AUTORIDAD NACIONAL DE LICENCIAS AMBIENTALES
- ANLA –
RESOLUCIÓN N° **001351**
(05 JUL. 2024)

“Por la cual se modifica la Licencia Ambiental otorgada mediante Resolución 1326 de 5 de agosto de 2020 y se toman otras determinaciones”

El proyecto UPME 01 de 2013 (Subestación Norte 500 KV y Líneas de Transmisión Norte - Tequendama 500 KV y Norte Sogamoso 500 kV) – como primer refuerzo de red 500 KV del Área Oriental tiene como objetivo el diseño, la adquisición de predios y servidumbres, la construcción, el montaje, las pruebas, la puesta en servicio y la operación y mantenimiento del sistema de las obras que hacen parte del proyecto UPME 01- 2013.

Tabla 43 Revisión de accesos mencionados y consideraciones del Equipo Evaluador Ambiental de la ANLA

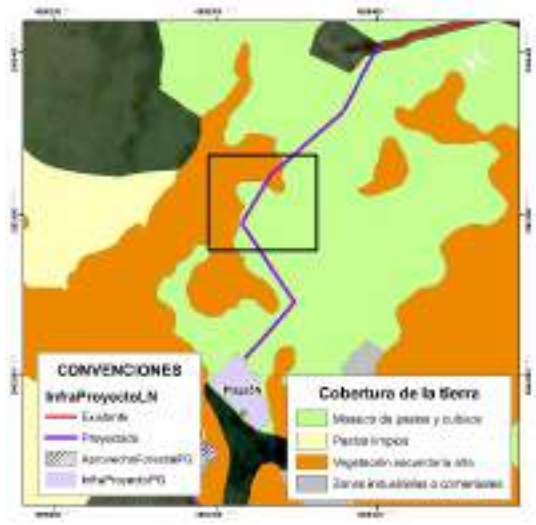
Teniendo en cuenta la respuesta presentada, el Equipo Evaluador Ambiental de la ANLA realizó la verificación de cada uno de los accesos relacionados por la Sociedad, de tal manera que en la siguiente tabla se presentan las observaciones y consideraciones realizadas en el marco de la evaluación desarrollada, tomando como referencia las tablas 29-1 y 29-2 presentadas en la respuesta anteriormente mencionada.

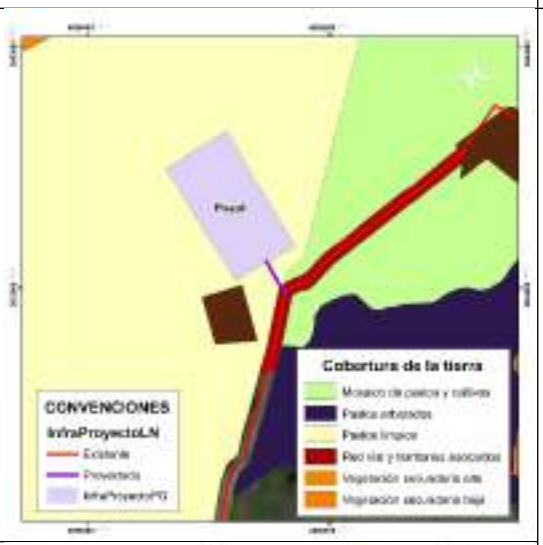
Tipo de obra	***Soporte gráfico revisión Equipo Evaluador Ambiental de la ANLA***	***Consideraciones Equipo Evaluador Ambiental de la ANLA***
*Acceso a plaza 1N**		*Se valida que el acceso es existente y por tanto no requiere aprovechamiento forestal. No obstante, frente a las acciones de mantenimiento propuestas, se identifica que parte del área del acceso se ubica en zona de protección absoluta, por tanto **NO es procedente autorizar las actividades de rocería** en el tramo que se ubica en esta zona.*
*Acceso a plaza 2** *Plaza 2* *(Se indica acceso peatonal desde Vía Tipo 1 hasta sitio de plaza)*		*Se valida que el acceso específico hasta la plaza de tendido no es existente. Para la plaza de tendido y acceso no se encuentra sustracción de reserva autorizada por parte de la CAR. Adicionalmente, parte de la plaza y el acceso se ubica en zona de protección absoluta, donde se establece como uso prohibido la ejecución de rocería. Por lo anterior **NO es procedente autorizar la infraestructura de la plaza y del acceso al no tener sustracción aprobada y al no ser permitidas las actividades de rocería**.*

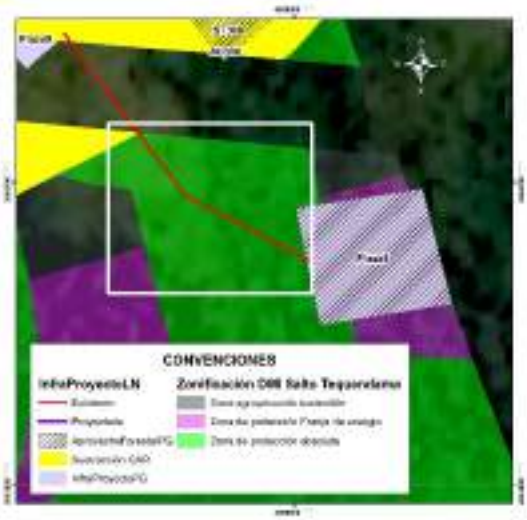
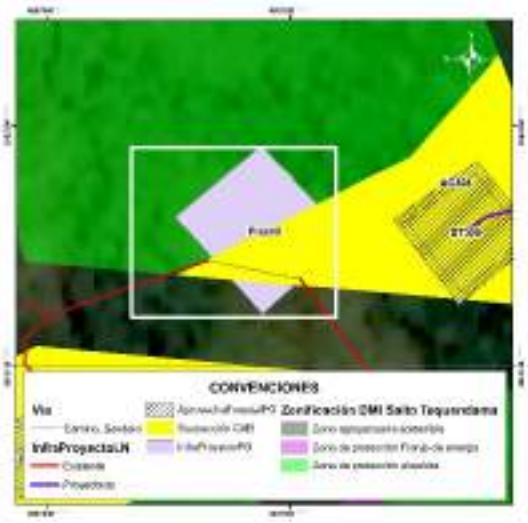
Tipo de obra	***Soporte gráfico revisión Equipo Evaluador Ambiental de la ANLA***	***Consideraciones Equipo Evaluador Ambiental de la ANLA***
*Acceso a plaza 3** *Plaza 3 (Se indica acceso peatonal desde carreteable existente hasta sitio de plaza)*		*Se valida que el acceso específico hasta la plaza de tendido no es existente. Para la plaza de tendido y el acceso no se encuentra sustracción de reserva autorizada por parte de la CAR. Igualmente, no realizó la solicitud de permiso de aprovechamiento forestal. Por lo anterior* ***NO es procedente autorizar la infraestructura de la plaza y del acceso al no tener sustracción aprobada.***
Acceso a sitio de torre 301N (Se indica como acceso peatonal) *Sitio de torre ST301N*		*Se valida que para la sección del acceso de llegada a la torre se relaciona como acceso existente a un sendero o camino, en cobertura de pastos limpios. Se identifica que no se requiere permiso de aprovechamiento y tampoco se tienen restricciones para ingreso con semovientes puesto que no se encuentra dentro del DMI Sector Salto de Tequendama y Cerro Manjui.*

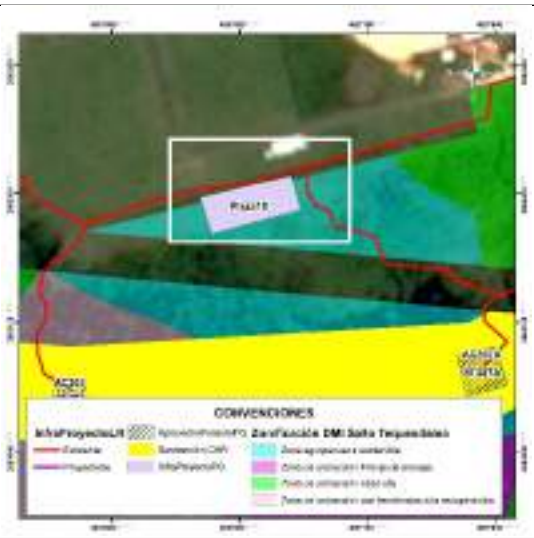
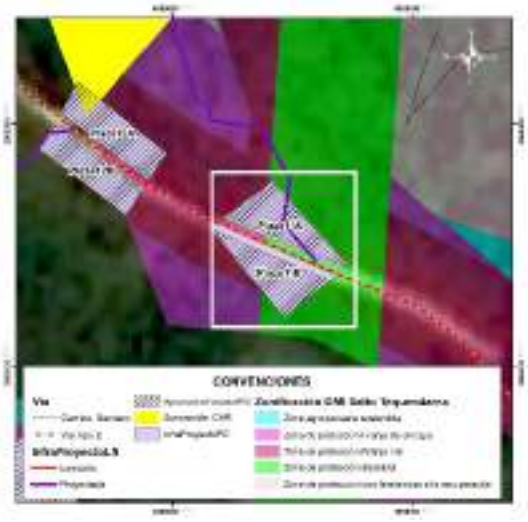
Tipo de obra	***Soporte gráfico revisión Equipo Evaluador Ambiental de la ANLA***	***Consideraciones Equipo Evaluador Ambiental de la ANLA***
*Acceso a plaza 4N** *Plaza 4N* *Acceso a torre 302N (Se indica acceso peatonal a sitio de torre)* *Torre 302N*		*Se valida que para el acceso a la plaza de tendido hay acceso existente, sobre el cual no se requiere permiso de aprovechamiento forestal.* *Respecto a la torre, la sección del acceso de llegada a la torre se relaciona como acceso existente a un sendero o camino, en cobertura de mosaico de pastos y cultivos. Se identifica que no se requiere permiso de aprovechamiento y que tampoco se tienen restricciones para ingreso con semovientes puesto que no se encuentra dentro del DMI Sector Salto de Tequendama y Cerro Manjui.*
*Acceso a plaza 5N** *(Se indica existencia de acceso peatonal)* *Plaza de tendido 5N*		*Comparando la ubicación del acceso con la cartografía base se identifica que el acceso no se asocia a ningún camino o sendero existente, dándose contradicción con la tabla presentada por la Sociedad pero coherencia con la capa InfraProyectoLN, donde se indica que el acceso es proyectado. Se valida que este acceso atraviesa en su recorrido zonas de vegetación secundaria alta, sobre las cuales la Sociedad* ***NO podrá adelantar actividades de tala*** *puesto que no realizó la solicitud de permiso (Recuadros negros).*

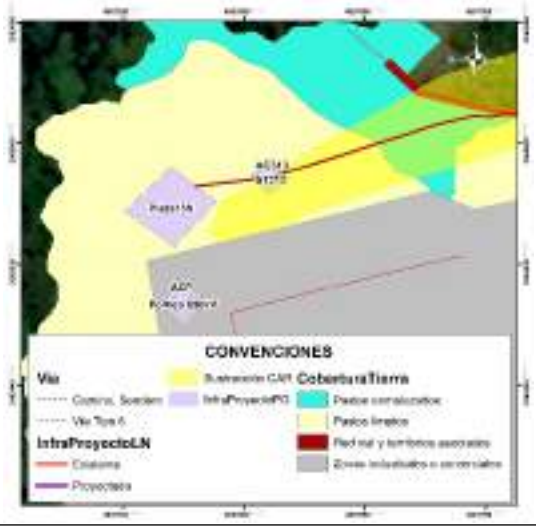
Tipo de obra	***Soporte gráfico revisión Equipo Evaluador Ambiental de la ANLA***	***Consideraciones Equipo Evaluador Ambiental de la ANLA***
Acceso a plaza 6- Plaza de tendido 6 *(Se indica ingreso por acceso peatonal desde vía carreteable)*		*Comparando la ubicación de los accesos con la cartografía base se identifica que los accesos no se asocian a ningún camino o sendero existente, dándose contradicción con la tabla presentada por la Sociedad pero coherencia con la capa InfraProyectoLN, donde se indica que el acceso es proyectado. Se valida que estos accesos y las plazas se ubican en unidades de pastos limpios y arveja, no siendo necesario ejecutar actividades de aprovechamiento forestal. También se corrobora la no existencia de restricciones asociadas al DMI Salto de Tequendama y Cerro Manjui.*
Acceso a plaza 7- Plaza de tendido 7 (Se indica ingreso por acceso peatonal desde vía carreteable)*

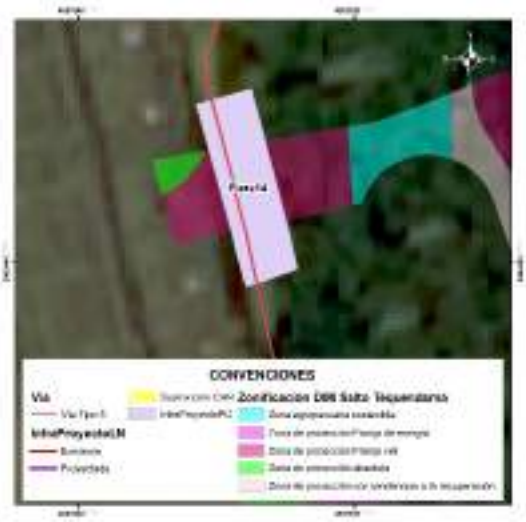
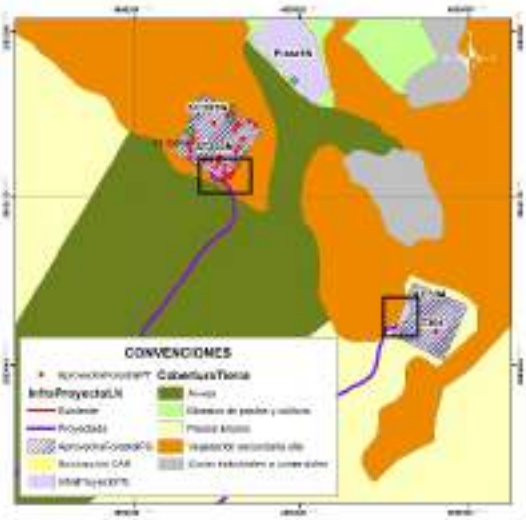
Tipo de obra	***Soporte gráfico revisión Equipo Evaluador Ambiental de la ANLA***	***Consideraciones Equipo Evaluador Ambiental de la ANLA***
Acceso a plaza 8 *(Reportada como acceso peatonal en documento y en capa InfraProyectoLN como acceso existente)*** *Plaza de tendido 8*		*Se valida que el acceso específico hasta la plaza de tendido no es existente. Para la plaza de tendido y el acceso no se encuentra sustracción de reserva autorizada por parte de la CAR puesto que la Sociedad no hace su solicitud. Adicionalmente, parte de la plaza y el acceso se ubica en zona de protección absoluta, donde se establece como uso prohibido la ejecución de rocería. Por lo anterior* ***NO es procedente autorizar la infraestructura de la plaza y del acceso al no tener sustracción aprobada y al no ser permitidas las actividades de rocería.***
*Acceso a plaza 9*** *(Reportada como acceso peatonal en documento y en capa InfraProyectoLN como acceso existente)* *Plaza de tendido 9*		*Se valida que acceso específico hasta plaza de tendido se reporta como camino o sendero, el cual se ubica a 350 m de vía tipo 6 sin pavimentar. Para plaza de tendido y acceso no se encuentra sustracción de reserva autorizada por parte de la CAR puesto que la Sociedad no hace su solicitud. Adicionalmente, parte de la plaza y el acceso se ubica en zona de protección absoluta, donde se establece como uso prohibido la ejecución de rocería. Por lo anterior* ***NO es procedente autorizar la infraestructura de la plaza y del acceso al no tener sustracción aprobada y al no ser permitidas las actividades de rocería.***

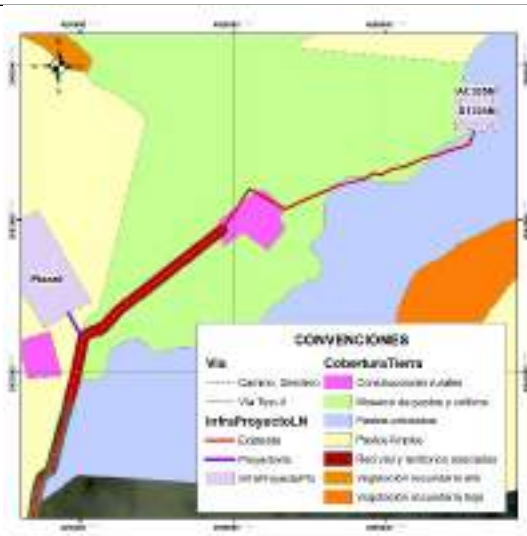
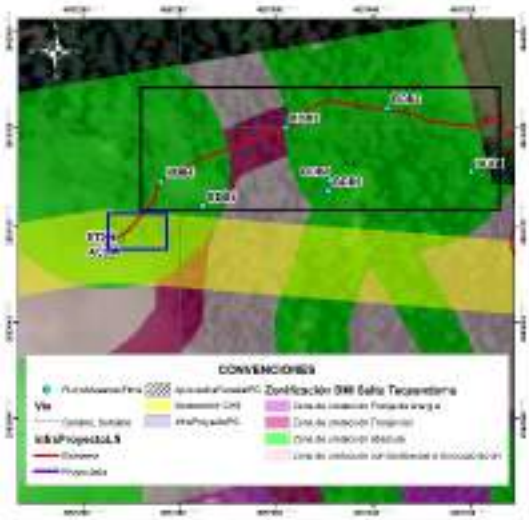
Tipo de obra	***Soporte gráfico revisión Equipo Evaluador Ambiental de la ANLA***	***Consideraciones Equipo Evaluador Ambiental de la ANLA***
*Acceso a plaza 10 (vía tipo 6 sin pavimentar)*** *Plaza de tendido 10*		*Se valida que el acceso específico hasta la plaza de tendido se reporta como vía tipo 6, sin embargo se plantea adecuación con rocería, aspecto que es inconsistente con la definición de la vía existente. La plaza de tendido se ubica en una "zona agropecuaria sostenible" del DIM Salto del Tequendama y Cerro Manjui, para la cual la Sociedad no solicitó sustracción de reserva ante la CAR. Por lo anterior* ***NO es procedente autorizar la infraestructura de la plaza y del acceso al no tener sustracción de reserva.***
*Acceso a plazas de tendido 11A (camino o sendero desde vía tipo 2) y 11B*** *Plazas de tendido 11A y 11B*		*En el documento se relaciona como acceso el Acc-06, sin embargo, en la capa InfraProyectoLN se identifica que el acceso asociado es el Acc-309.* *Se valida que acceso específico hasta plaza de tendido 11A se relaciona como camino o sendero, para el cual se plantearía adecuación con rocería la cual se establece dentro de la zonificación del DMI Sector Salto del Tequendama y Cerro Manjui como actividad prohibida en zona de protección absoluta. Para plazas de tendido y acceso no se encuentra sustracción de reserva autorizada por parte de la CAR puesto que la Sociedad no hace su solicitud.* *Por lo anterior* ***NO es procedente autorizar la infraestructura de las plazas y del acceso al no tener sustracción de reserva.***

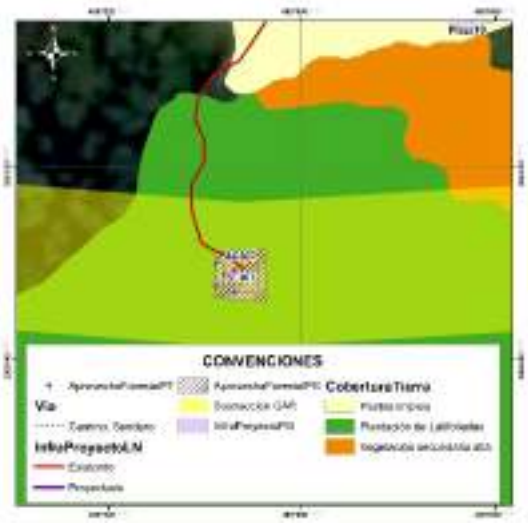
Tipo de obra	***Soporte gráfico revisión Equipo Evaluador Ambiental de la ANLA***	***Consideraciones Equipo Evaluador Ambiental de la ANLA***
*Acceso a plazas de tendido 12A y 12B**** *Plazas de tendido 12A y 12B*		*Se valida que parte de las dos plazas de tendido se encuentran en DMI sin sustracción de reserva autorizada por parte de la CAR, las cuales se ubican en "zona de protección vial". Teniendo en cuenta el área disponible que se encuentra fuera del DMI,* ***NO es procedente autorizar la infraestructura de la plaza de tendido 12A y solo podría autorizarse el área de la plaza de tendido 12B en el área que se encuentra fuera del DMI, área en la cual se autoriza el permiso de aprovechamiento solicitado.***
*Acceso a plaza de tendido 13N*** *Sitio de torre ST313*		*Se identifica que el acceso, la plaza de tendido y la torre se ubica en unidades de pastizales. El trazado del acceso se ubica sobre las zonas sustraídas, razón por la cual se considera aceptable este acceso siempre y cuando* ***NO*** *se realicen actividades de aprovechamiento forestal, puesto que este permiso no se solicitó.*

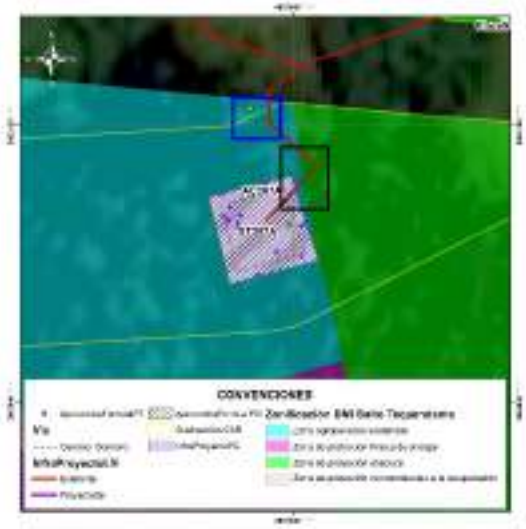
Tipo de obra	***Soporte gráfico revisión Equipo Evaluador Ambiental de la ANLA***	***Consideraciones Equipo Evaluador Ambiental de la ANLA***
*Acceso a plaza (vía tipo 5)** *Plaza de tendido 14*		*Se valida que la parte central de la plaza de tendido se encuentra en DMI para la cual la Sociedad no realizó solicitud de sustracción y por tanto no tiene autorización por parte de la CAR. En este sentido,* ***NO es procedente autorizar la infraestructura de la plaza de tendido 14.***
*Accesos a sitios de torre ST303N y ST304** *Sitios de torre ST303N y ST304*		*Comparando la ubicación de los accesos con la cartografía base se identifica que no se asocian a ningún camino o sendero existente, quedando identificada una contradicción con la tabla presentada por la Sociedad pero coherencia con la capa InfraProyectoLN donde se indica que el acceso es proyectado. Se valida que estos accesos se ubican en su mayoría en cultivos de arveja y en pastos limpios, no siendo necesario ejecutar actividades de aprovechamiento forestal para estos tramos.* *Para el caso del acceso al ST303N y una parte del ST304, se identifica cruce con parches de vegetación secundaria alta (ver recuadros negros) para los cuales la Sociedad* ***NO podrá adelantar actividades de tala*** *puesto que no realizó la solicitud de permiso.*

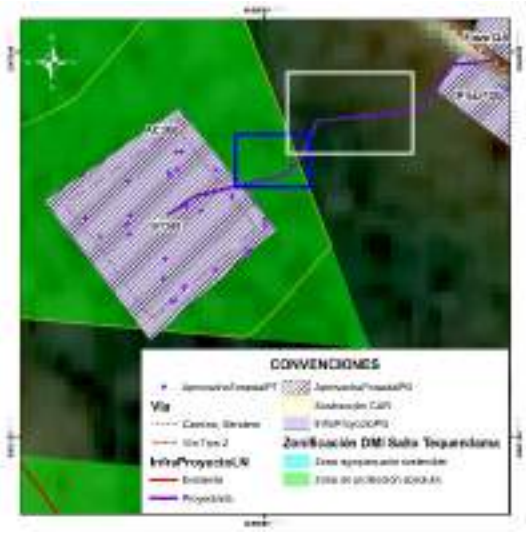
Tipo de obra	***Soporte gráfico revisión Equipo Evaluador Ambiental de la ANLA***	***Consideraciones Equipo Evaluador Ambiental de la ANLA***
*Acceso a ST305N** *Sitio de torre ST305N*		*Revisando con la cartografía base se identifica que el acceso no es existente sino que se relaciona con la existencia de un camino o sendero que atraviesa unidades de mosaico de pastos y cultivos, pastos arbolados y construcciones rurales (ubicadas a 110 m del sitio de torre). Teniendo en cuenta que la Sociedad no solicita permiso de aprovechamiento forestal, en este acceso y en la torre **NO podrá adelantar actividades de tala** de ningún individuo que pueda encontrarse de manera aislada (pastos arbolados).*
*Acceso a ST306 (Se menciona en documento y en cartografía base como acceso peatonal)**		*Durante la visita de evaluación se validó que no existe camino o sendero reportado en cartobase y que la condición de la vegetación es de tipo denso, lo cual es consistente con la cobertura registrada (Bosque denso). Adicionalmente, se identifica que en el área trazada para el acceso, existen individuos de especies en veda, los cuales no están siendo incluidos en solicitud de aprovechamiento forestal (ver cuadro azul).*  ***Individuo fustal ubicado en tramo de llegada del acceso (No solicitado en aprovechamiento forestal) Coordenadas 4º34´12´´N, 74º17´15´´ W.*** *De igual manera, en el tramo del acceso la Sociedad registra a las parcelas BDB4, BDB3 y BDB2 (Ver cuadros negros), en las cuales reporta 100 individuos fustales, de estos 23 obedecen a la especie Cyathea sp. y 35 a la*

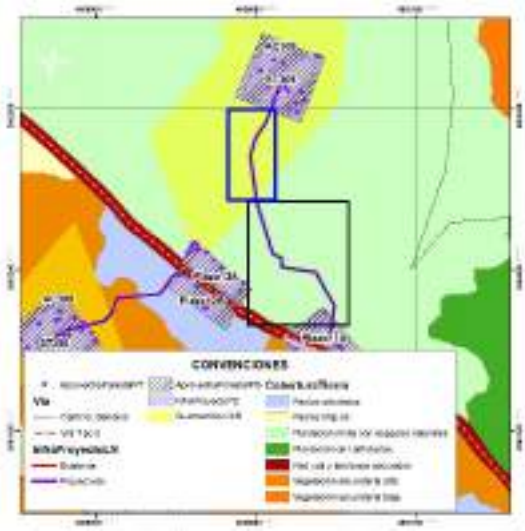
Tipo de obra	***Soporte gráfico revisión Equipo Evaluador Ambiental de la ANLA***	***Consideraciones Equipo Evaluador Ambiental de la ANLA***
		especie Quercus humboldtii, ambas especies en veda nacional. *Sumado a esto, no se encuentra sustracción de reserva autorizada por parte de la CAR puesto que la Sociedad no hace su solicitud para los accesos y tampoco realiza solicitud de aprovechamiento forestal aun cuando fue requerido. Adicionalmente, parte del acceso se ubica en zona de protección absoluta, donde se establece como uso prohibido la ejecución de rocería. Por lo anterior* ***NO es procedente autorizar el acceso al no tener sustracción aprobada, no haber solicitado permiso de aprovechamiento forestal y no ser permitidas las actividades de rocería.***
*Acceso a ST307 (Se menciona en documento y en cartografía base como acceso peatonal)**		*Durante la visita de evaluación se validó que no existe camino o sendero reportado en cartobase y que la condición de la vegetación se asocia a plantaciones de latifoliadas con vegetación arbórea densa producto de la recuperación del área con presencia de especies en veda. Resultado de ello, la Sociedad para el sitio de torre (relacionado en cobertura plantación de latifoliadas) solicita permiso de aprovechamiento forestal para seis (6) individuos de Quercus humboldtii (especie en veda nacional), no obstante, para el acceso omite la solicitud de permiso de aprovechamiento forestal no siendo procedente la autorización de intervención en acceso.* *Sumado a esto, en parte del acceso no se encuentra sustracción de reserva autorizada por parte de la CAR puesto que la Sociedad no hace*

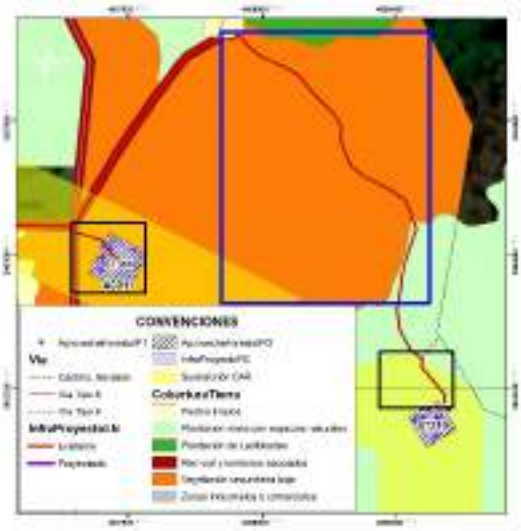
Tipo de obra	***Soporte gráfico revisión Equipo Evaluador Ambiental de la ANLA***	***Consideraciones Equipo Evaluador Ambiental de la ANLA***
		su solicitud para los accesos. Por lo anterior ***NO es procedente autorizar el acceso al no tener sustracción aprobada y no haber solicitado permiso de aprovechamiento forestal.***
*Acceso a ST307A (Se menciona en documento y en cartografía base como acceso peatonal)**		*Durante la visita de evaluación se validó que no existe camino o sendero reportado en cartobase y que la condición de la vegetación se asocia a plantaciones de latifoliadas con vegetación arbórea densa producto de la recuperación del área con presencia de especies pioneras. Resultado de ello, la Sociedad para el sitio de torre (relacionado en la misma cobertura) solicita permiso de aprovechamiento forestal para 16 individuos fustales, no obstante, para el acceso omite la solicitud de permiso de aprovechamiento forestal no siendo procedente la autorización de intervención en acceso. Adicionalmente, en la visita de evaluación se identificó que en el área trazada para el acceso, existen individuos fustales, los cuales no están siendo incluidos en solicitud de aprovechamiento forestal (ver cuadro azul).* *Sumado a esto, en parte del acceso no se encuentra sustracción de reserva autorizada por parte de la CAR puesto que la Sociedad no hace su solicitud para los accesos y adicionalmente, parte del acceso se ubica en zona de protección absoluta, donde se establece como uso prohibido la ejecución de rocería (ver cuadro negro). Por lo anterior* ***NO es procedente autorizar el acceso al no tener sustracción aprobada, no haber solicitado permiso de aprovechamiento forestal y no***

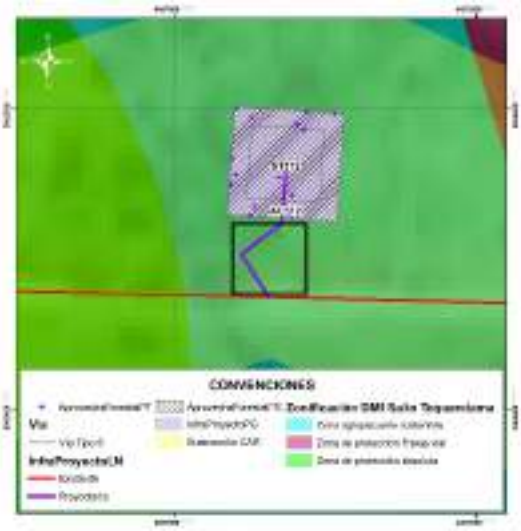
Tipo de obra	***Soporte gráfico revisión Equipo Evaluador Ambiental de la ANLA***	***Consideraciones Equipo Evaluador Ambiental de la ANLA***
		ser permitidas las actividades de rocería.
Acceso a ST308 *(Acceso mencionado como proyectado en capa InfraProyectoLN y como sendero/ camino en cartobase)**		*Durante la visita de evaluación se validó que no existe camino o sendero reportado en cartobase y que la condición de la vegetación se asocia vegetación secundaria alta. Resultado de ello, la Sociedad para el sitio de torre (relacionado en la misma cobertura) solicita permiso de aprovechamiento forestal para 36 individuos fustales, no obstante, para el acceso omite la solicitud de permiso de aprovechamiento forestal no siendo procedente la autorización de intervención en acceso. Adicionalmente, en la visita de evaluación se identificó que en el área trazada para el acceso, existen individuos fustales, los cuales no están siendo incluidos en solicitud de aprovechamiento forestal (ver cuadro azul).* *Sumado a esto, en área por fuera del DMI (ver recuadro blanco) tampoco se solicita permiso de aprovechamiento aun cuando la cobertura es vegetación secundaria alta. Por lo anterior* ***NO es procedente autorizar el acceso al no haber solicitado permiso de aprovechamiento forestal para su intervención.***

Tabla 61 Zonificación de Manejo Ambiental definida por la ANLA

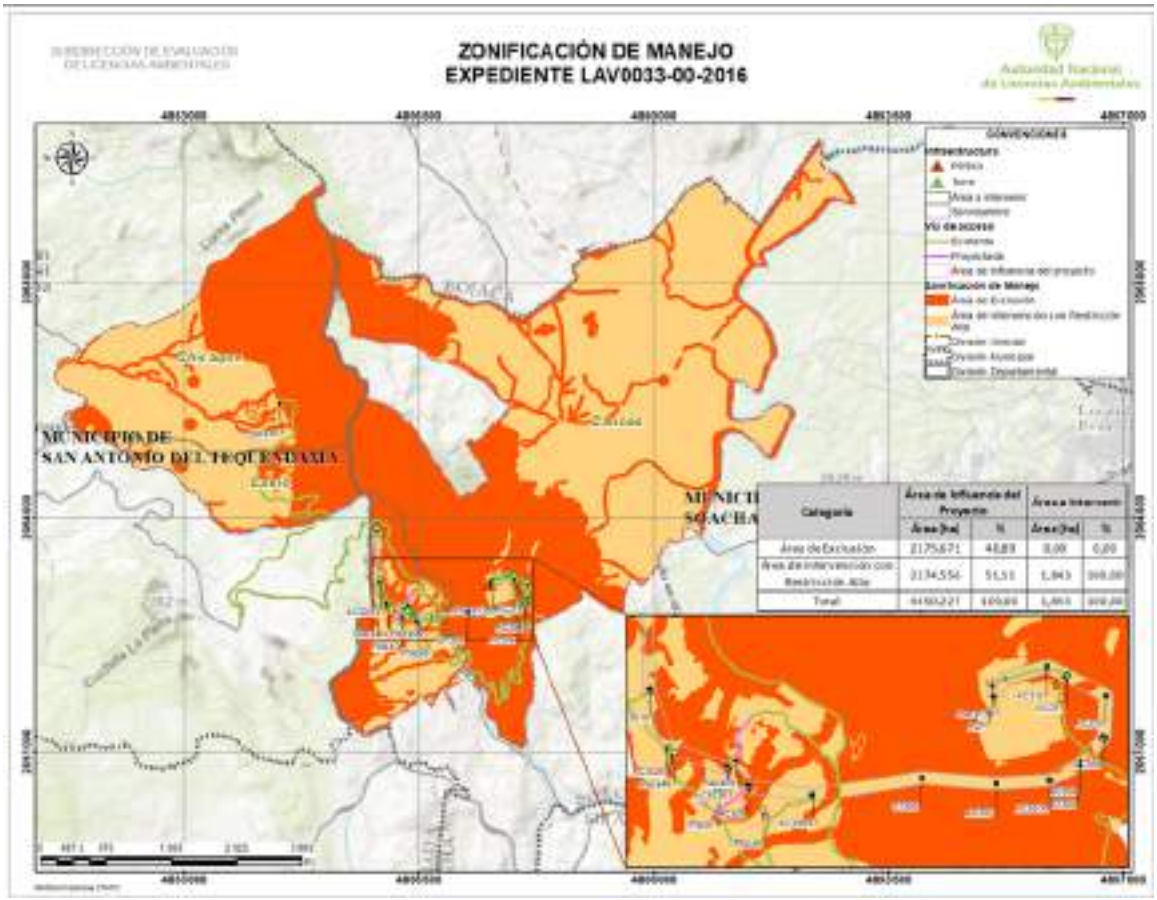
A continuación, se presenta la tabla y figura de la zonificación de manejo ambiental ajustada de acuerdo con las consideraciones de esta Autoridad Nacional para la modificación de la licencia ambiental del proyecto UPME 01 de 2013 (Subestación Norte 500 KV y Líneas de Transmisión Norte - Tequendama 500 KV y Norte Sogamoso 500 kV) – como primer refuerzo de red 500 KV del Área Oriental.
